Omgevingsvergunningsaanvraag			
Collectieve verblijfsaccommodatie voor studenten met kinderdagverblijf			
Gelijkvloers Nieuwe Toestand			
Bouwplaats Bagattenstraat 177 9000 Gent	NOORDEN 	Eenheden Maatschappelijke Hoogtepunten Oppervlakte	cm m boven referentiepeil m²
Code	3_AR_000_01_DP_000	1/100 	Datum 13/08/2025

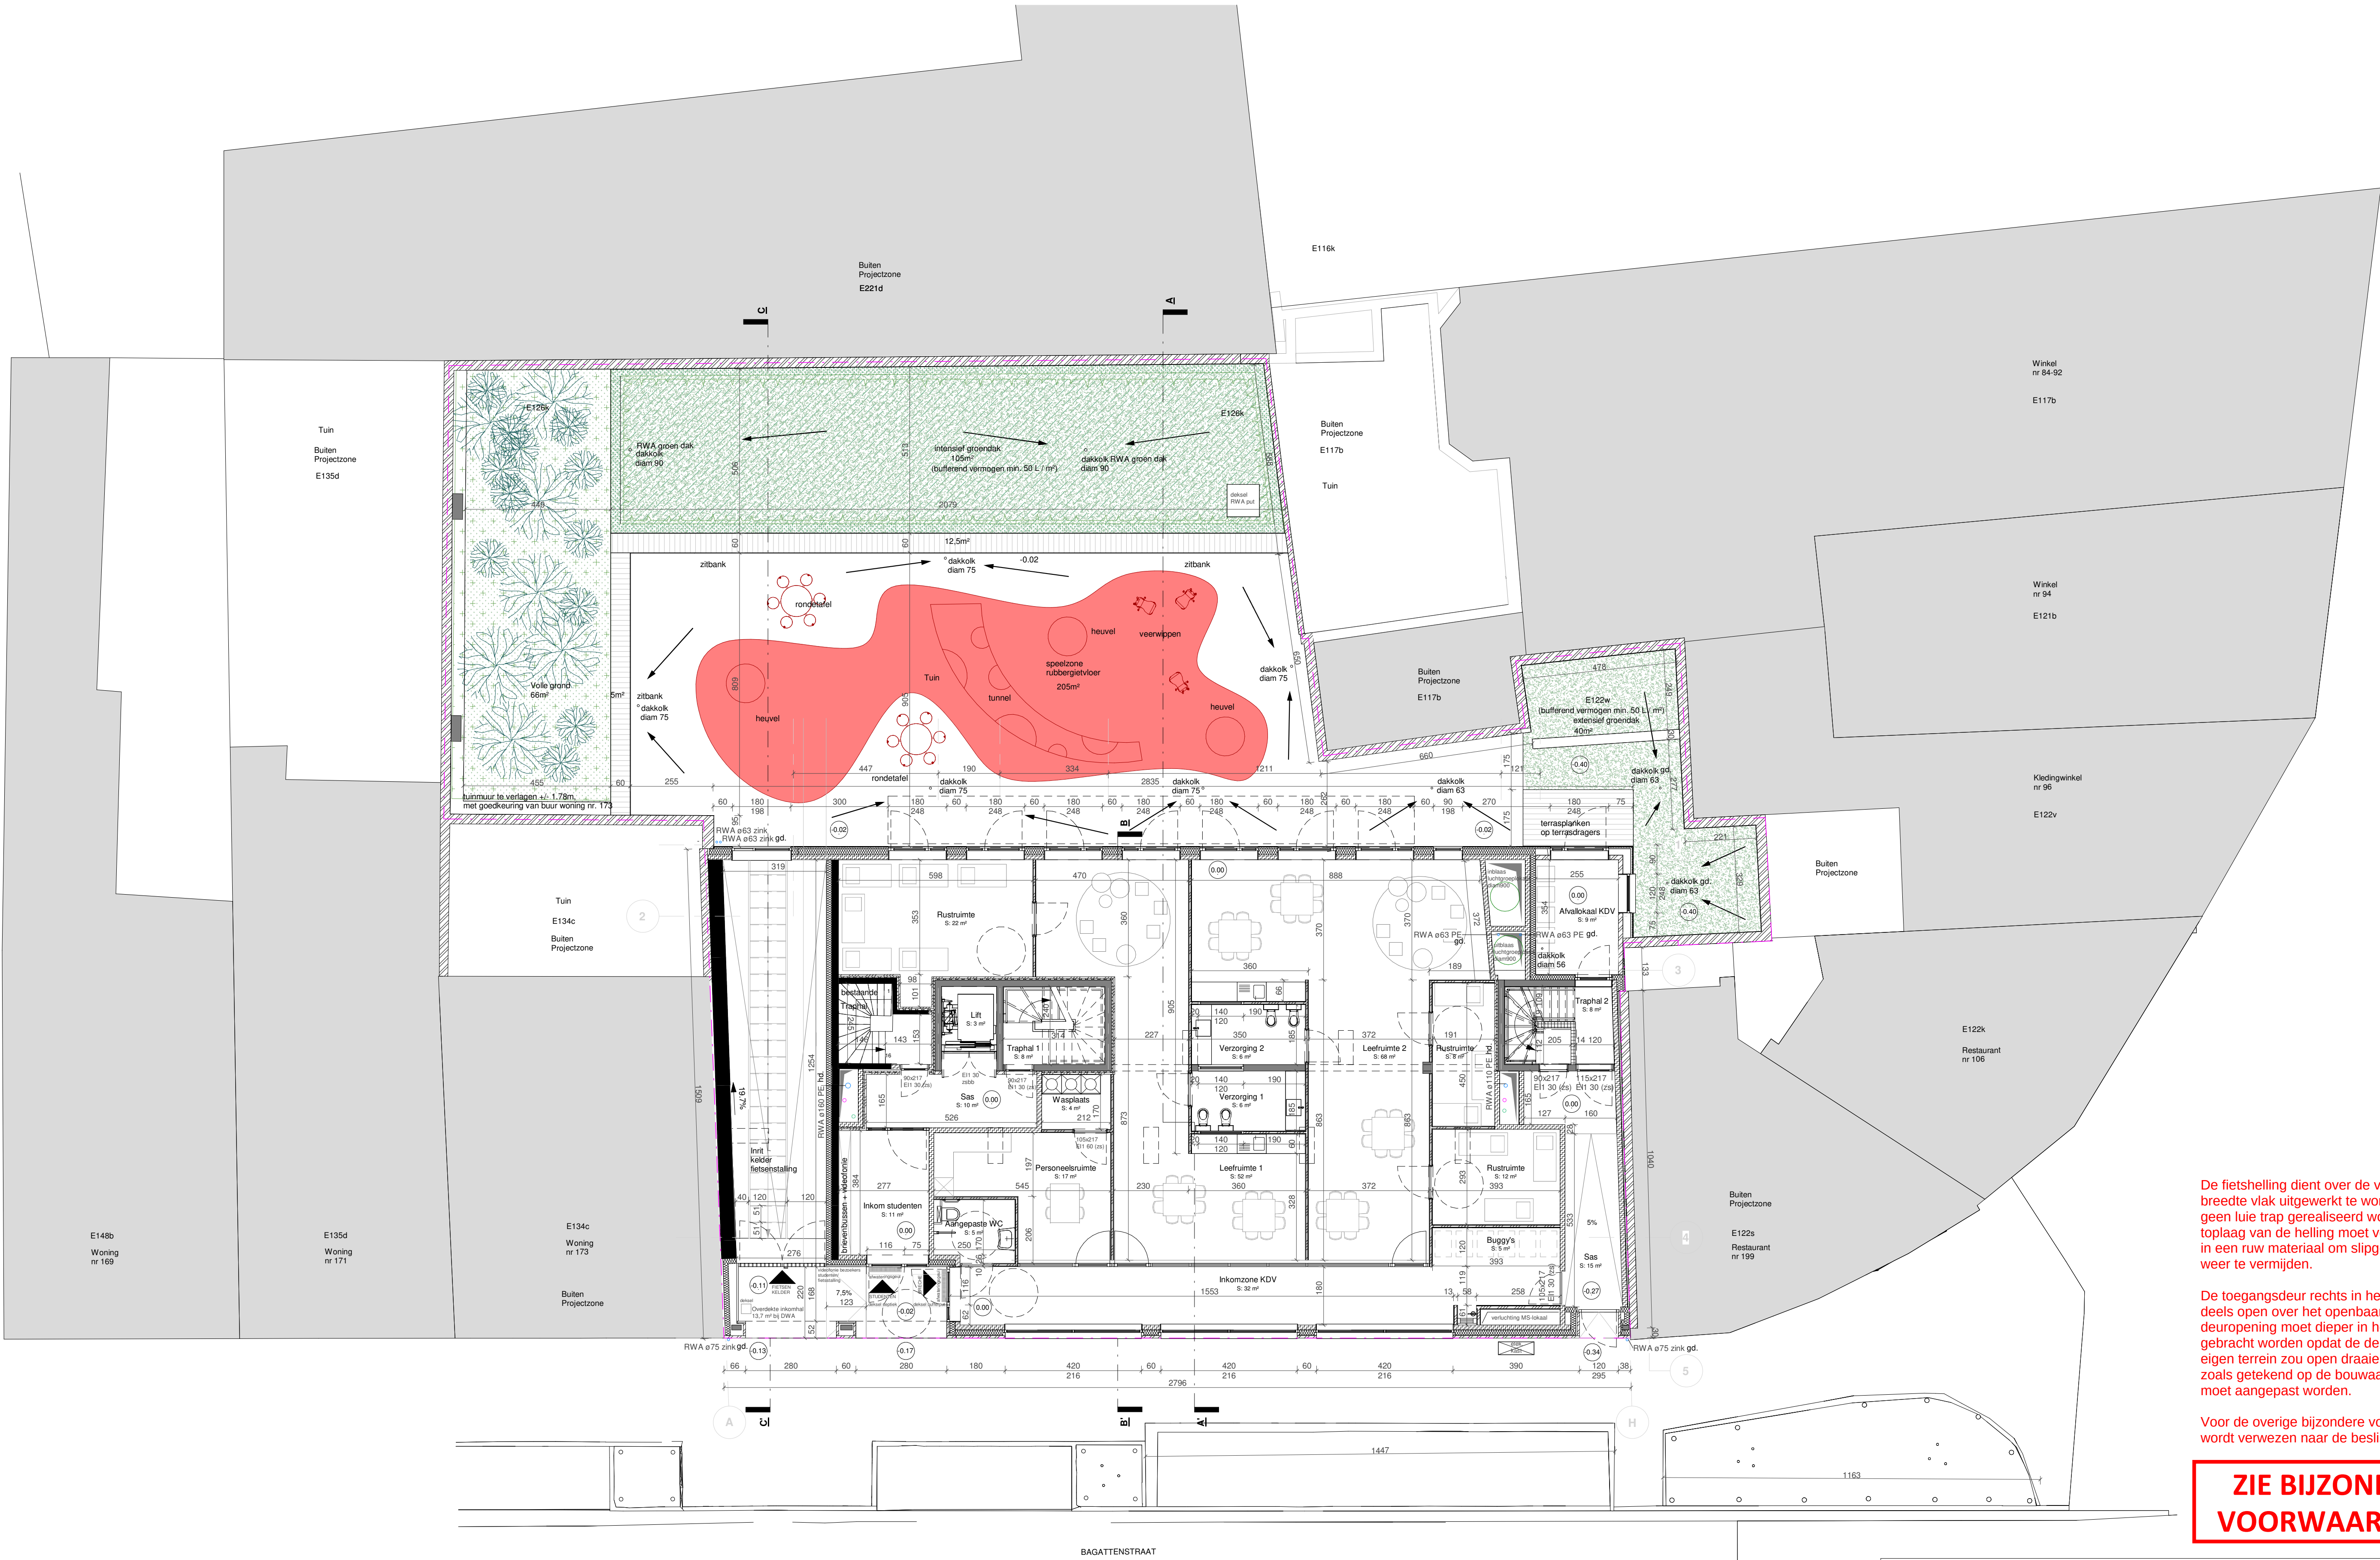
De fietshelling dient over de volledige breedte vlak uitgewerkt te worden. Er mag geen luie trap gerealiseerd worden. De toplaag van de helling moet voorzien worden in een ruw materiaal om slipgevaar bij nat weer te vermijden.

De toegangsdeur rechts in het pand draait deels open over het openbaar domein. De deuropening moet dieper in het pand gebracht worden opdat de deur volledig op eigen terrein zou open draaien. Dus niet zoals getekend op de bouwwaanvraag, dit moet aangepast worden.
